日本機械学会 発電用原子力設備規格 設計・建設規格（JSME S
NC1-2020）、材料規格（JSME S NJ1-2020）、溶接規格（JSME S
NB1-2020）及び設計・建設規格 事例規格 発電用原子力設備に
おける「応力腐食割れ発生抑制に対する考慮」（JSME S NC-CC-
002（改定）-2）に関する技術評価書

（第4分冊）

令和7年9月

原子力規制委員会

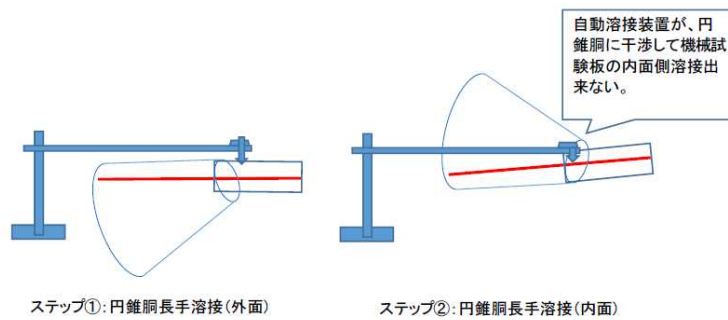
1)の図は円錐胴の長手継手であるが、説明は円筒胴としている。長手継手の途中段階で周継手溶接を行うとしているが、図に示すような複数の板を組み合わせて円錐胴にする場合に、端部を面一にそろえることは難しく、組み立て後に周継手の開先加工を行うと推定される。長手継手と周継手のT字交差部は、開先形状が他の部位と異なるので、開先面を改造したことになり、品質が確保されるとはいえず、工程管理で解決されるべきものである。

2)は本体を反転する際に機械試験板が障害となる場合であるが、2)の図は円錐胴の小径端に機械試験板を取り付けており、自動溶接機が小径端側に干渉するとのことであり、反転作業での障害の説明になっていない。機械試験板の取付位置を大径端側にすれば自動溶接機の干渉の問題は解決すると思われるので本体と別個に置いてもよい場合とはいえない。

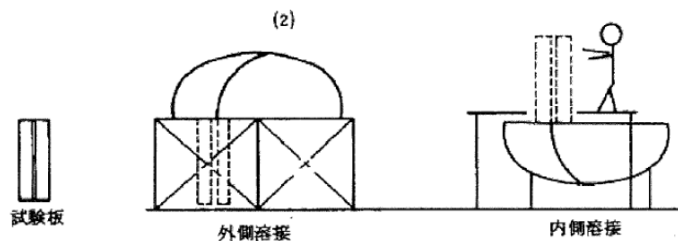
3)の図はあらかじめ鏡板に機械試験板を取り付ける必要があり、その拘束部材が存在するはずである。外側溶接から内側溶接に移行する際に拘束部材を取り外さなければ、機械試験板が不安定になることはない。

図 PVB-4232-1 厚さの異なる母材の突合せ溶接の構造

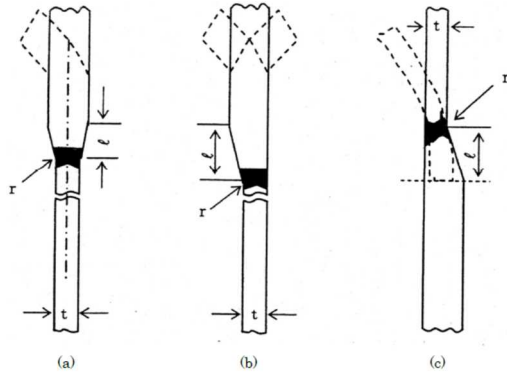
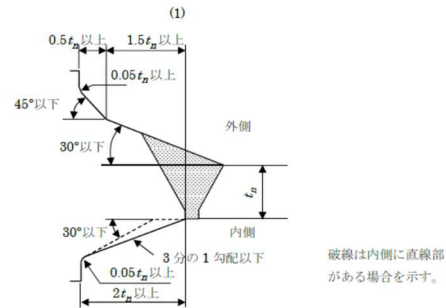
しかし、「図 PPB-4010-1 クラス 1 配管 管継手の溶接部」(1)には、「図 PVB-4232-1 厚さの異なる母材の突合せ溶接の構造」のように r 寸法 (t の 2 分の 1 以上) が規定されていない。

図 PPB-4010-1 (1) は、クラス 1 配管の管継手の溶接部の図を表しているのに対し、図 PVB-4232-1 は、厚さの異なる母材の突合せ溶接の構造を表しています。

r 寸法は、厚さの異なる母材の突合せ溶接の構造に関わる寸法のため、図 PPB-4010-1 (1) には規定がありません。

「N-5070 厚さの異なる母材の突合せ溶接の構造」に引用された「PPB-4040 厚さの異なる母材の突合せ溶接の構造」は、(1)において「PVB-4232 厚さの異なる母材の突合せ溶接の構造」(クラス 1 容器の規定) によることとされ、削除された図と同じ図が「図 PVB-4232-1 厚さの異なる母材の突合せ溶接の構造」として規定されており、変更は妥当と判断する。(2)については、管台又は管とポンプ、弁その他これらに類するもの又は突合せ溶接式管継手との突合せ継手の勾配に関する規定であり、設計・建設規格 2010 年追補において追加された継手を溶接規格 2020 に取り込んだものであり、変更は妥当と判断する。同様の規定が置かれている「N-6070 厚さの異なる母材の突合せ溶接の構造」、「N-7070 厚さの異なる母材の突合せ溶接の構造」及び「N-8070 厚さの異なる母材の突合せ溶接の構造」についても、変更は妥当と判断する。

補足事項(単独施工法の組合せの例)

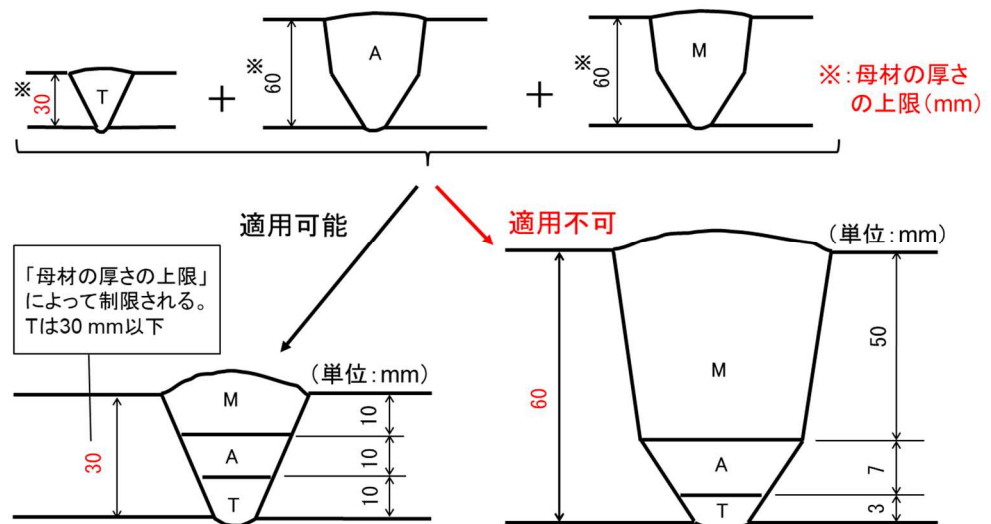
「補足事項 (組合せ施工法の例)」に示す図は、認証試験の溶接厚さ 30mm に対して許容される実機溶接の例の母材の厚さとして 60mm が示されている。この溶接施工法の溶接方法 T (ティグ溶接) + A (被覆アーク溶接) + M (ミグ溶接) の確認項目は試験材の厚さが 30mm であるので、確認項目「母材の厚さ」は 60mm (最大) と推定される。これは、確認項目の「母材の厚さ」が 60mm であることから試験材の厚さを 30mm としたものであり、この場合の他の確認項目 (溶接後熱処理、予熱等) は母材の厚さ 60mm に対応した区分が選定されていることになる。

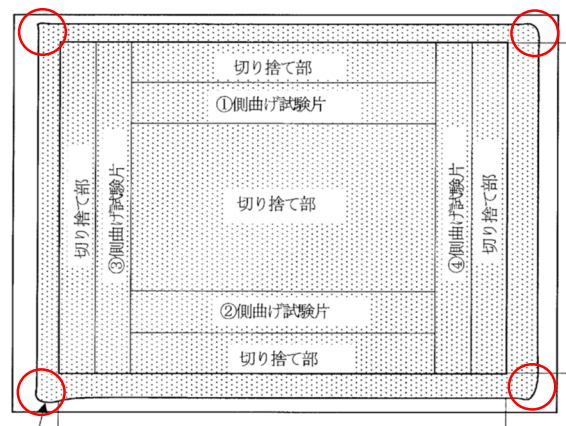
「図 WP-420-3 試験片の種類、数及び採取位置」に関する次の 1) 及び 2) について、日本機械学会は、次のように説明している²⁷¹。

1) 試験材のクラッド施工部 4 隅の形状が異なる意味

図 21-1 (解説図 N-CV002-1 BWR コンクリート製原子炉格納容器の例)

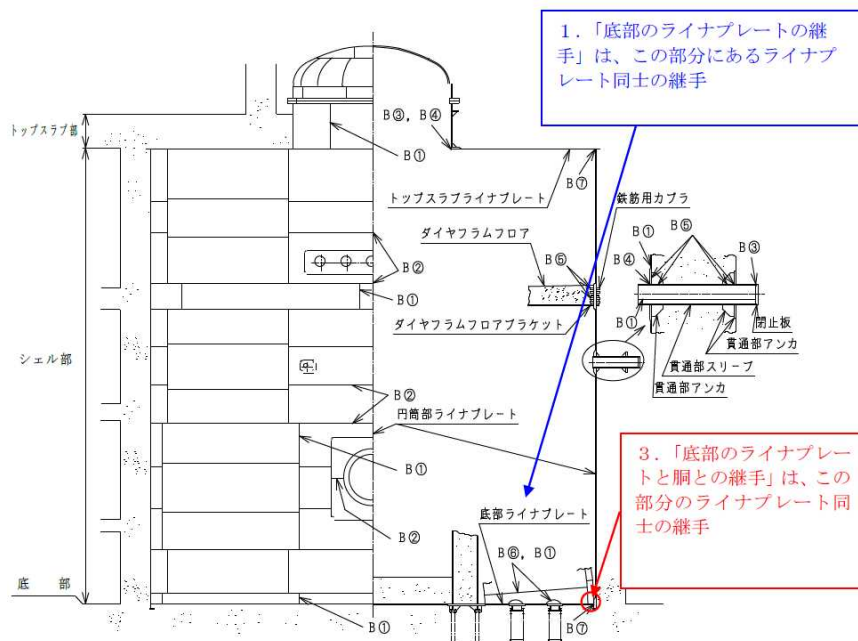
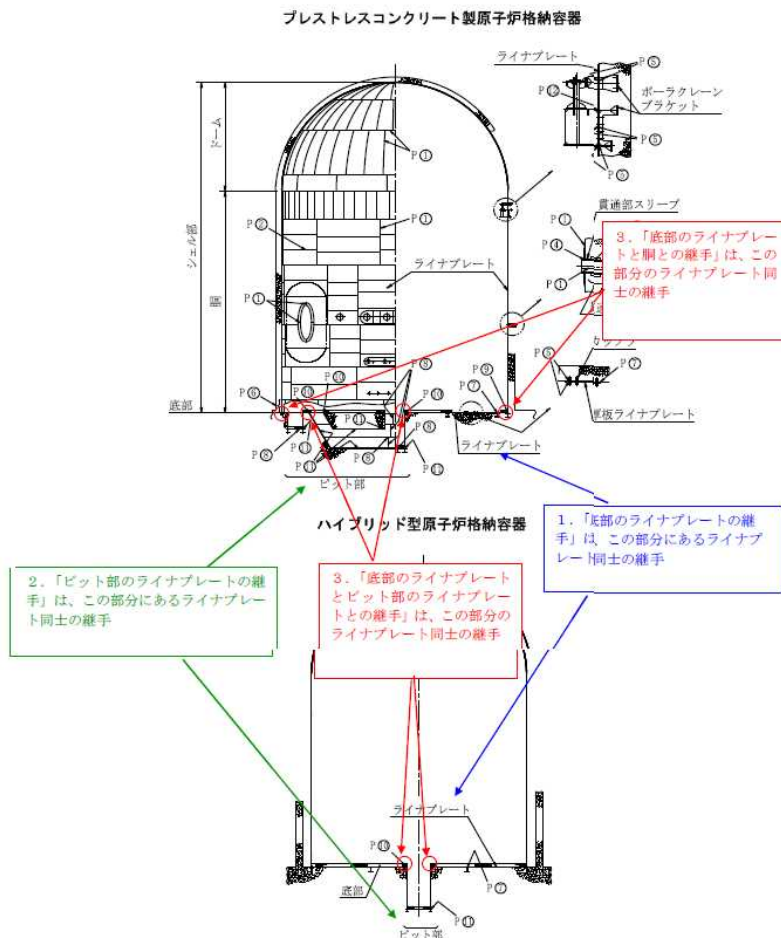
3. の「底部のライナプレートと胴（のライナプレート）、又はピット部のライナプレートとの継手」は、それらのうちどちらかを選択でき、もう一方は試験要求がないようにも読める。分かりにくいので、次のように明確に規定することが望まれる。
